「凍土方式遮水壁による汚染水対策に関する 東京電力(株)への質問事項」へのご回答

平成26年5月2日

東京電力株式会社

鹿島建設株式会社

1. 共通事項(1) (2) 凍土壁による地下水流入量抑制効果—各対策の効果—

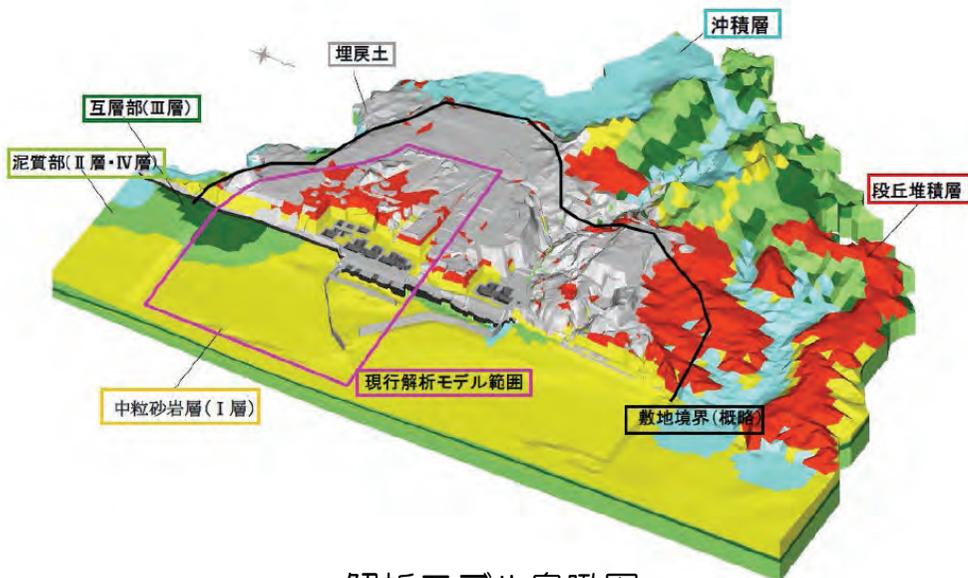
(1)凍土方式遮水壁によって建屋への地下水流入量がどの程度抑制されるのか、その予測値を根拠となるデータとともに示すこと。その際、各々の対策の効果について、いくつかの想定をおいた感度分析を行うこと。

(2)凍土方式遮水壁によらず、建屋周辺にあるサブドレンの稼働のみによっても同様に地下水水位を下げることは可能なのではないか。

- 汚染水対策を幾つか組合せた条件下で地下水シミュレーションが実施されており、凍土方式遮水壁（以下 凍土壁と記載）による地下水流入抑制効果は下表の通り評価されている。

- 凍土壁はサブドレン等と比較し、地下水流入抑制効果に加え、地下水汲み上げ量抑制効果も大きいことが確認されている。

1. 共通事項 (3) 建屋支持基盤への影響について

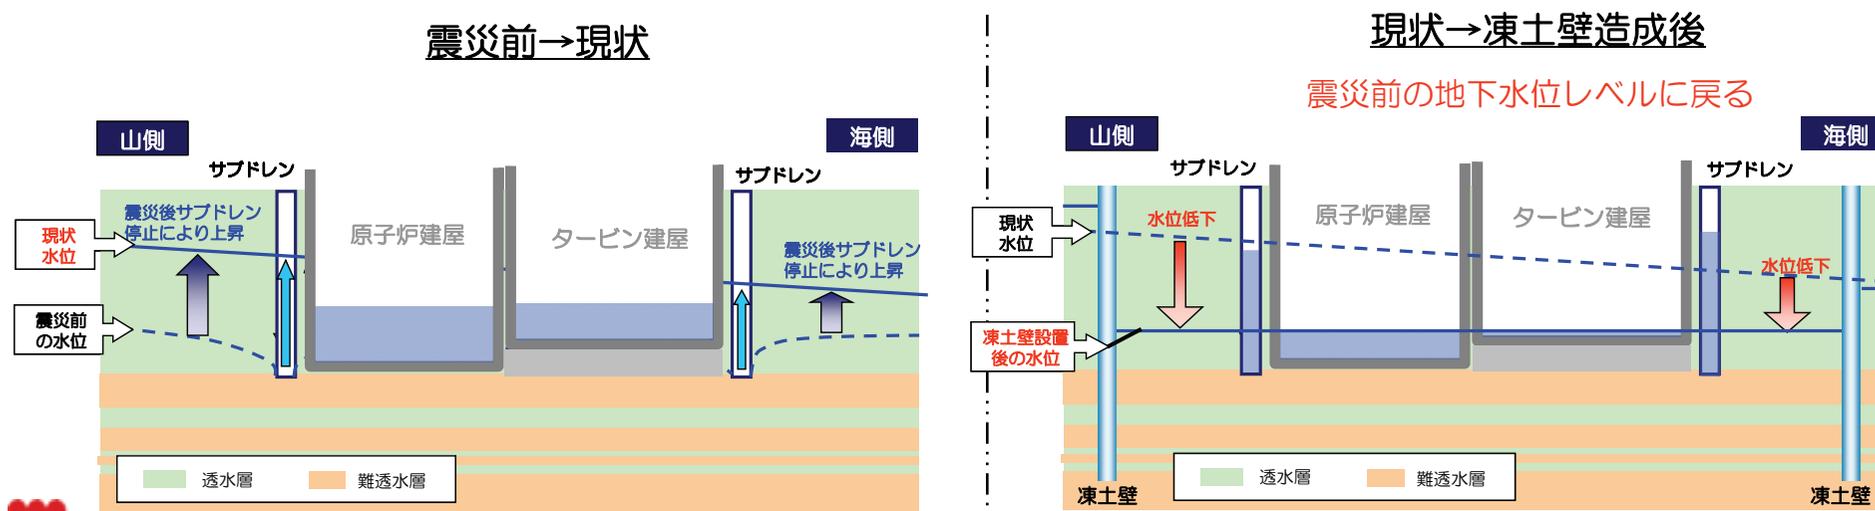
(3) 地盤沈下（不等沈下を含む。）が起きる可能性など、建屋の支持基盤等への影響をどのように評価したか、根拠となるデータとともに示すこと。

- ・原子炉建屋、タービン建屋などの建屋は、新第三紀※1の堅固な支持地盤に直接設置されており、支持力は建屋の荷重に対し十分な安全性を有している。（参照P12）
- ・また、支持地盤は、これまで建屋基礎に加わる荷重で十分に圧密されていることや、建屋周辺の地下水位は震災前もサブドレンで建屋底部付近まで低下させていたことから、新たな圧密沈下は発生しない。
- ・なお、建屋周辺の地質構造は水平成層で、地層が一様に分布していることから、「地盤物性の場所的変化の程度は小さく、また、建屋は多くの構造壁を有する鉄筋コンクリートの一体構造で、地盤と比較して十分に剛である※2」ことから、不等沈下は発生しないものと考えられる。

凍土壁と海側遮水壁間の地下水位計測計画（案）

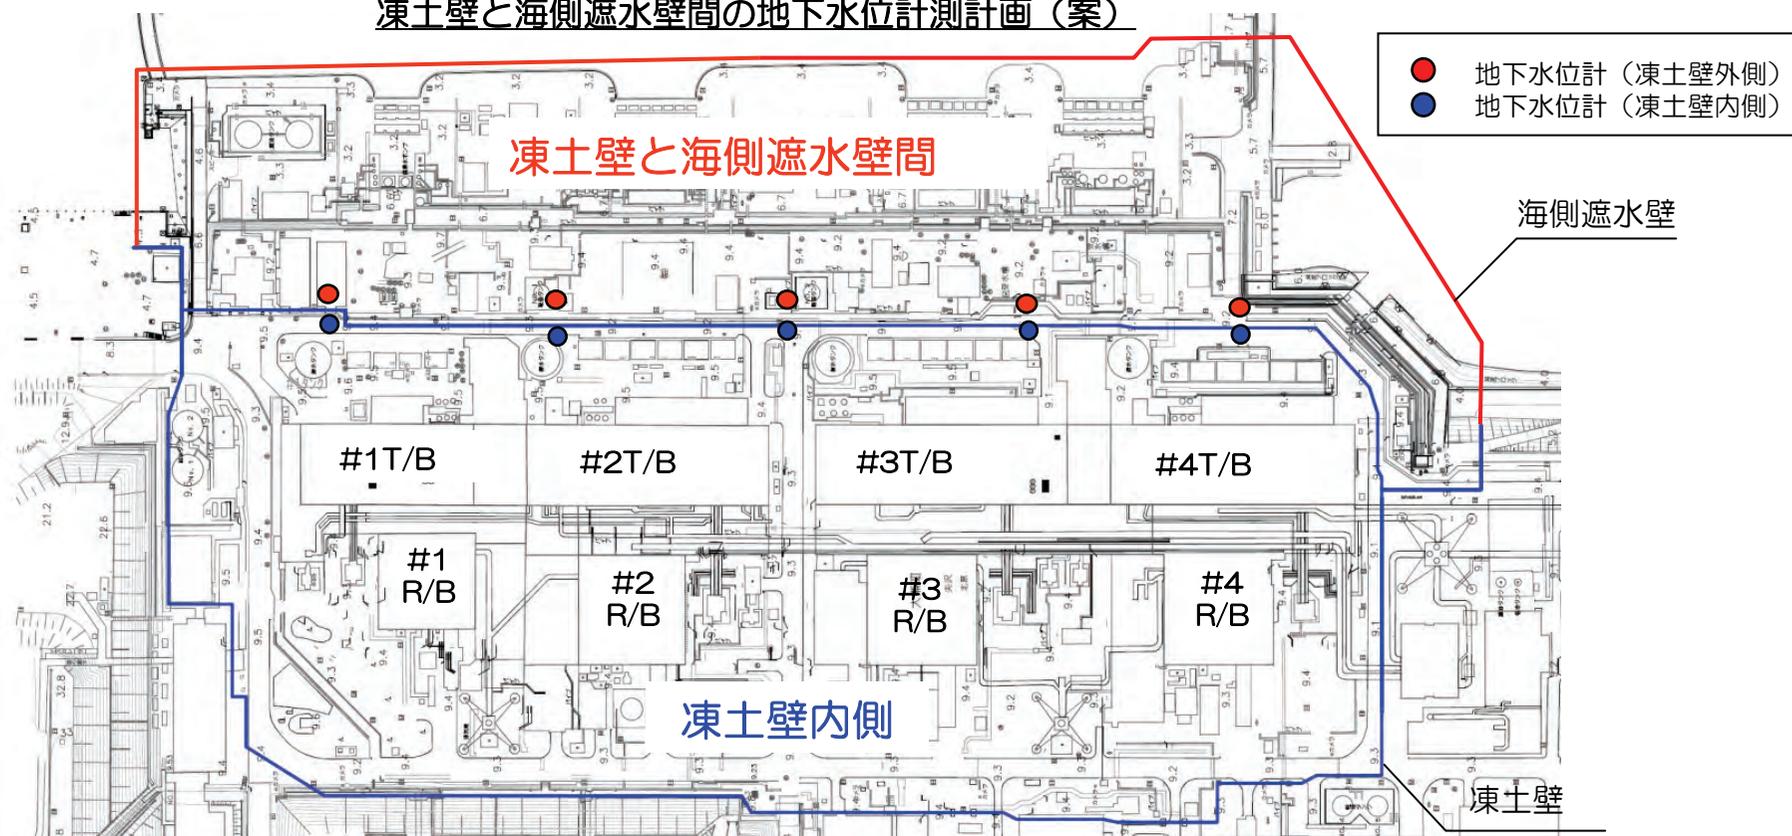
c) 凍土方式遮水壁と海側遮水壁間の地下水の水位

- ・ 計測頻度：常時
- ・ 計測精度；計測器等選定中
- ・ 計測器設置箇所（案）
 - ・ 10m盤；10箇所程度（凍土壁内外に5箇所程度ずつ；下図）
 - ・ 4m盤、7m盤についても計画中

2. (4) 地下水の越流量評価

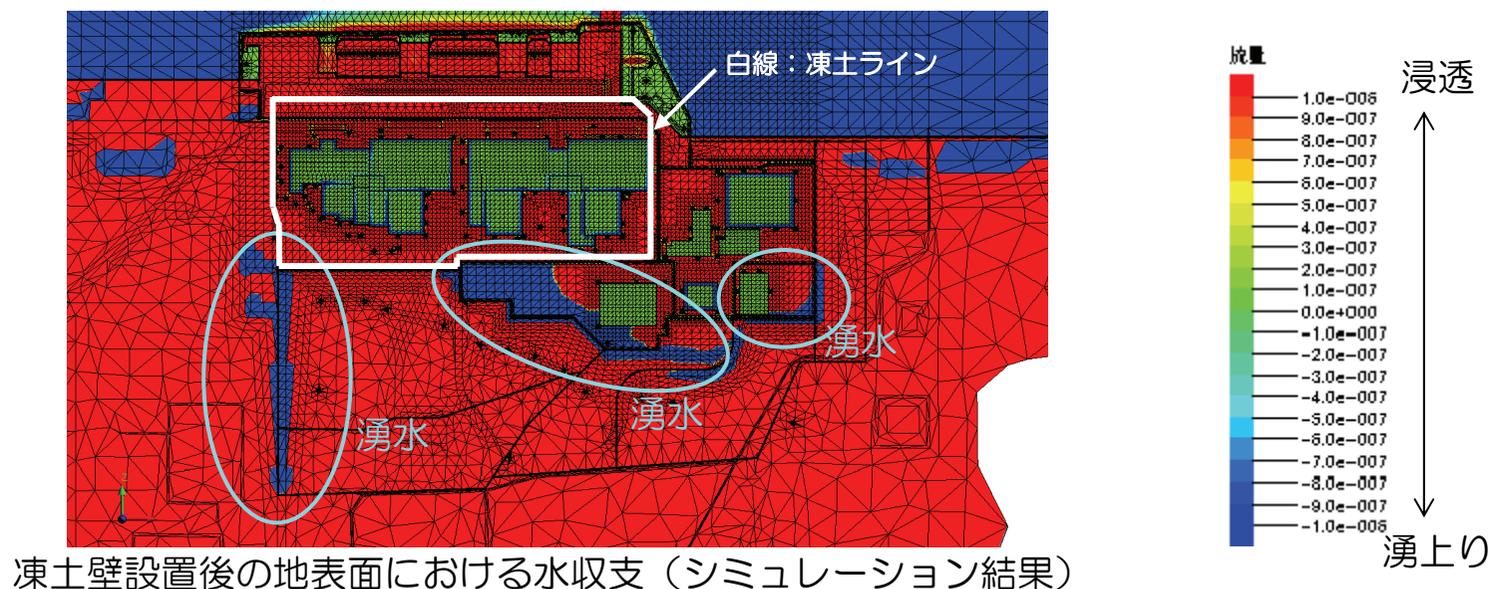
山側の凍土方式遮水壁において、地下水の越流に関する評価・検討結果を根拠となるデータとともに示すこと。

- 凍土壁設置に伴い凍土壁山側では地下水位上昇に伴う湧水量の増加が想定され、その増加量については、地下水シミュレーション結果から、凍土壁西側の法面付近で計 $0.003\text{m}^3/\text{s}$ 程度と想定される。
- 一方、当該エリアには湧水が発生し易いことから現状でも構内排水路が設置されており、凍土壁設置に伴う湧水が流入するK排水路の排水処理流量は $2\text{m}^3/\text{s}$ （最小断面）以上あることから、同排水路で処理可能であり、凍土壁において地下水の越流は発生しない。

3. 運用 (2)地下水ドレン・サブドレンの汲上げ地下水の処理

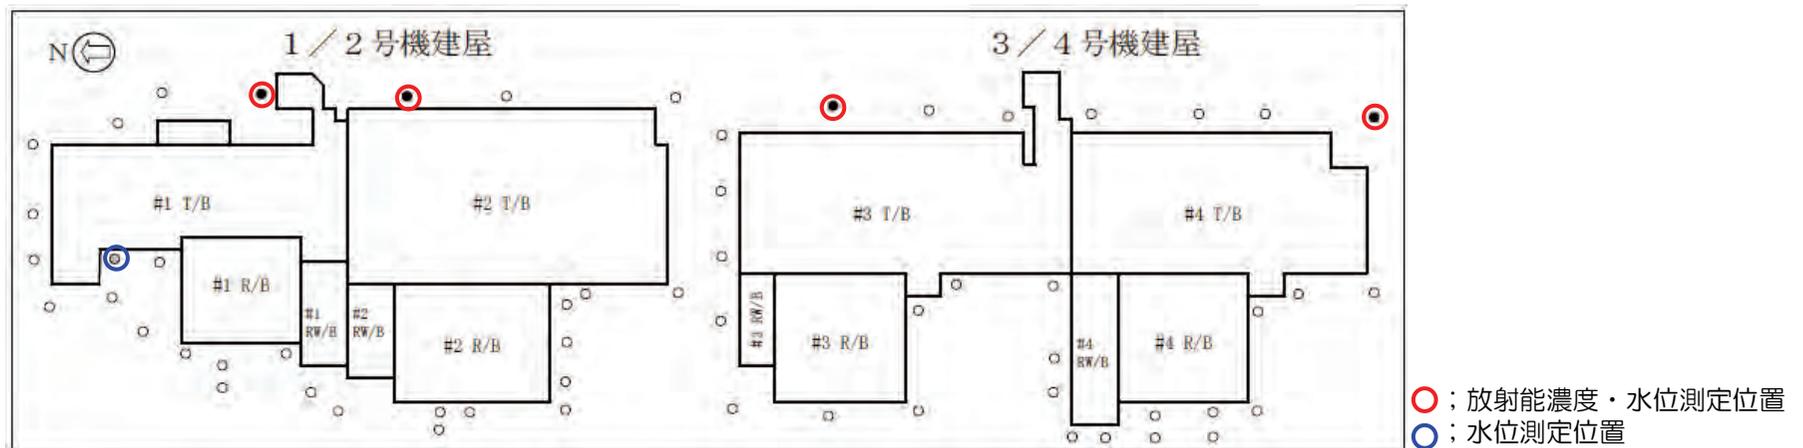
(2) 地下水ドレン及びサブドレンにより汲み上げた地下水の処理方法、処理済水の扱いを具体的に示すこと。【審査の視点1. ⑥】

- 地下水ドレン及びサブドレンにより汲み上げた地下水は、現在実施計画申請中の「サブドレン他水処理施設」で処理する予定。

建屋と凍土ラインの最短離隔

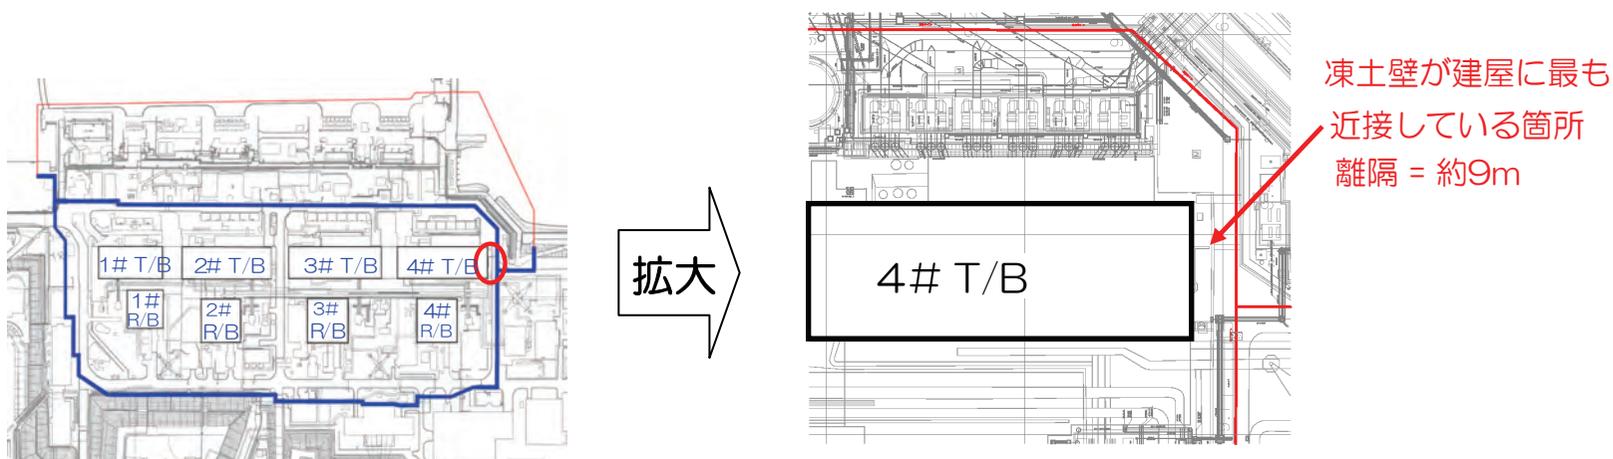
凍上の発生により他の設備へ悪影響を及ぼすことがないことを根拠となるデータとともに示すこと。

- ・ 建屋と凍土ラインとの離隔は最小約9m(4号機南側)で、建屋への凍結膨張による影響は小さいと考えられる。
ただし、当該箇所においては、変形等をモニタリングし、有意な変形の有無を確認し、必要に応じ対策を実施する。

複列施工の概要

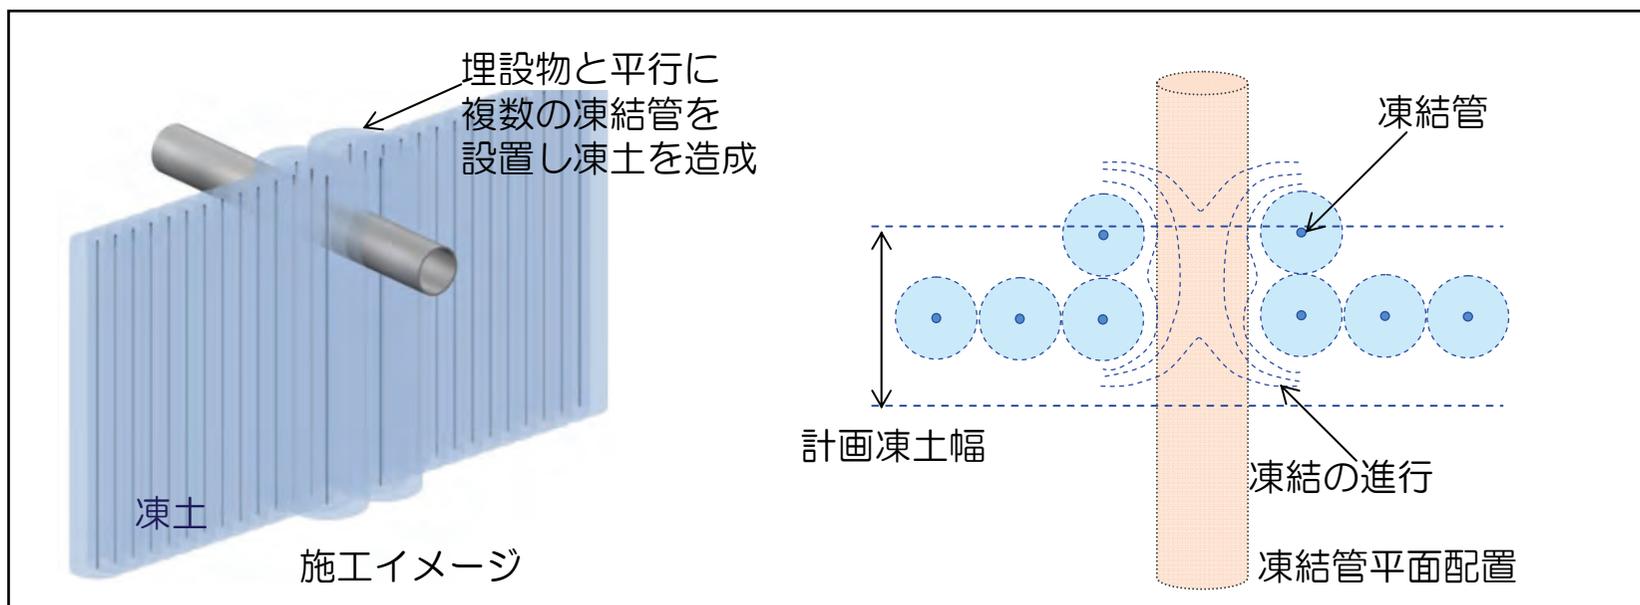
- 凍土方式遮水壁の設置工事に際し、タービン建屋等に接続または近接している構造物（1号及び4号の海側トレンチを含む。）であって汚染水を内包しているもの、他の目的に使用されているものに対して掘削や凍結膨張等による影響をどう評価したか、データとともに示すこと。【審査の視点4.】
- 現在、埋設物や他目的に使用されているライン（電源ケーブル、通信ケーブル、水移送配管等）については、試掘を含め現地状況を確認している状況であり、凍結管設置に際して干渉する場合には当該設備の移動や凍結管設置位置の微調整等を実施することとしている。
- 埋設物に汚染物が内包されている場合には、以下の対応で削孔並びに凍結膨張による汚染水の漏えいを防止する計画としている。
 - ・ 複列施工
 - ・ マルチステップボーリング（実証試験にて成立性を確認済み）及び埋設物内部の間詰め充填

3. 運用 (6) 凍土壁外にある建屋の滞留水への影響

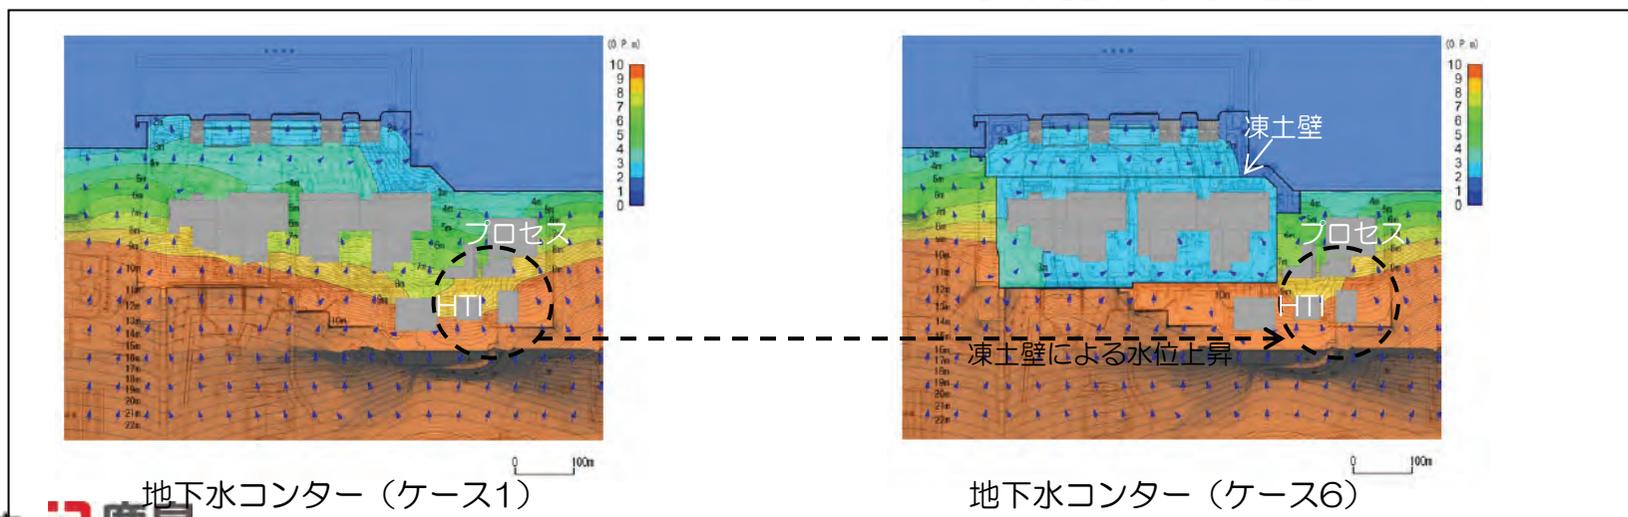
凍土方式遮水壁外にある建屋（特に、プロセス主建屋、サイドバンカー建屋、焼却工作建屋、高温焼却炉建屋）への影響（特に内包する滞留水への影響）について、根拠となるデータとともに示すこと。

- 凍土壁を考慮した場合には、プロセス主建屋・高温焼却炉建屋への地下水流入量が10トン/日程度増加する可能性があるものの、合計量は低減しており、全体としての地下水流入抑制効果大きい。
（凍土壁造成後のプロセス主建屋・高温焼却炉建屋周辺の水位上昇は概ね0.5～1m程度）
- 高温焼却炉建屋については、建屋止水対策を実施中。

K排水路・凍土壁ラインの交差位置図

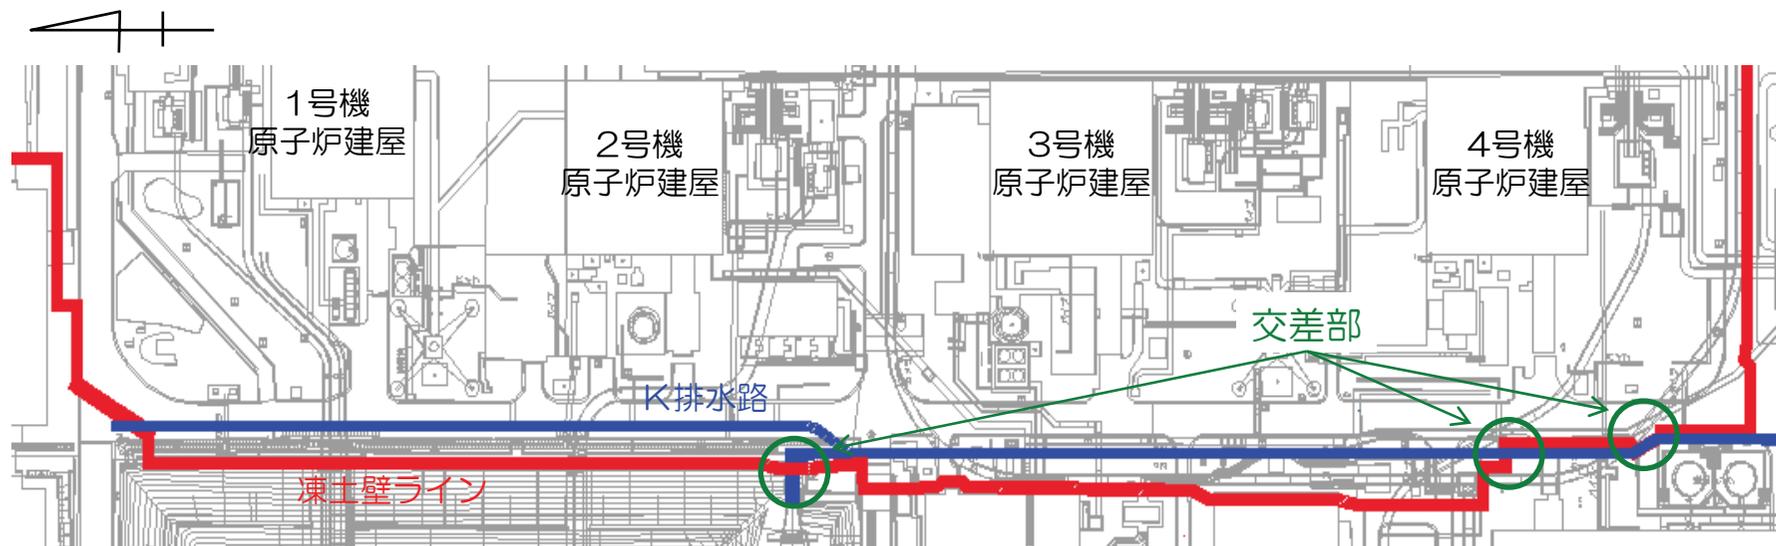
凍土の設置による排水路（特に、K排水路）への影響に関する評価・検討結果を根拠となるデータとともに示すこと。

K排水路と凍土壁との交差部においては、K排水路の排水処理流量を確保し、凍結防止対策を実施することで影響を与えないよう対策を実施する。

5. 設備の信頼性 (1)水位差による凍土の安定性

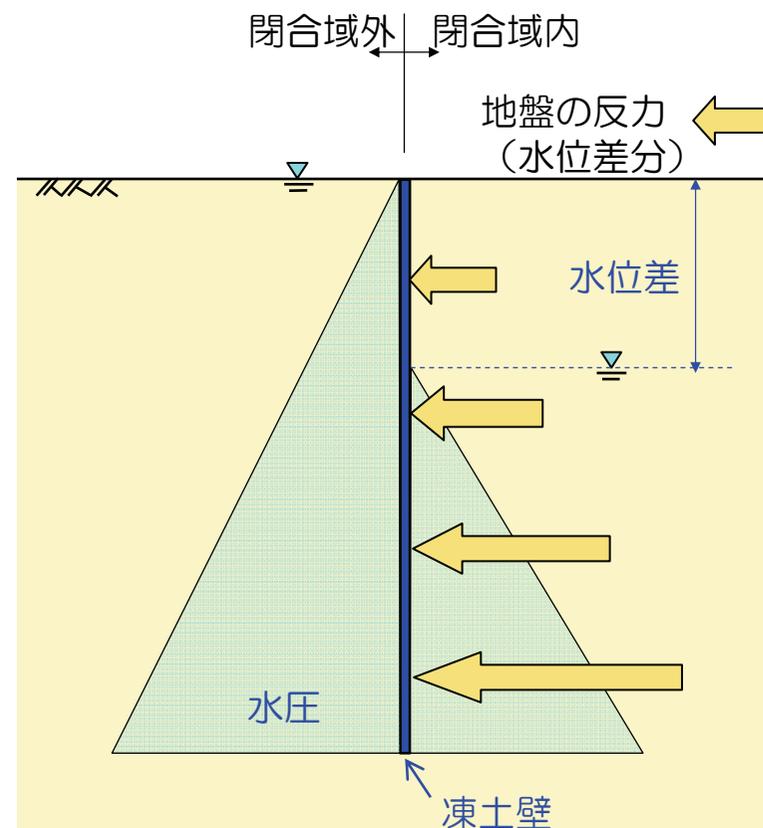
水圧や凍結による地盤の膨張圧による長期の荷重等に対しての流動、特に地下水の圧力が大きくなると思われる深部の凍土方式遮水壁のクリープ変形による凍結管等への影響はないか、評価・検討結果を根拠となるデータとともに示すこと。また、運用開始後は、凍土方式遮水壁の絶対変形量や凍土方式遮水壁の形成領域のモニタリング等が必要と考えるが行う予定はあるか。

- クリープとは、以下のとおり
「一定応力のもとで、時間と共に歪みが徐々に増大する現象」
(資源・素材学会誌：岩石のクリープ 大久保誠介)
- 本計画では、凍土内外で水位差が生じ
そのために凍土の外側から内側に
力が生じるが、その力分を地盤が反力と
して負担するため、有意な応力差が生じず、
クリープは発生しにくい。
したがって凍結管への影響はない。(右図)
- 凍土壁と建屋の距離が最も近接する
箇所(4号機南側で約9m)では、
地表面の変形の状況を確認していく。
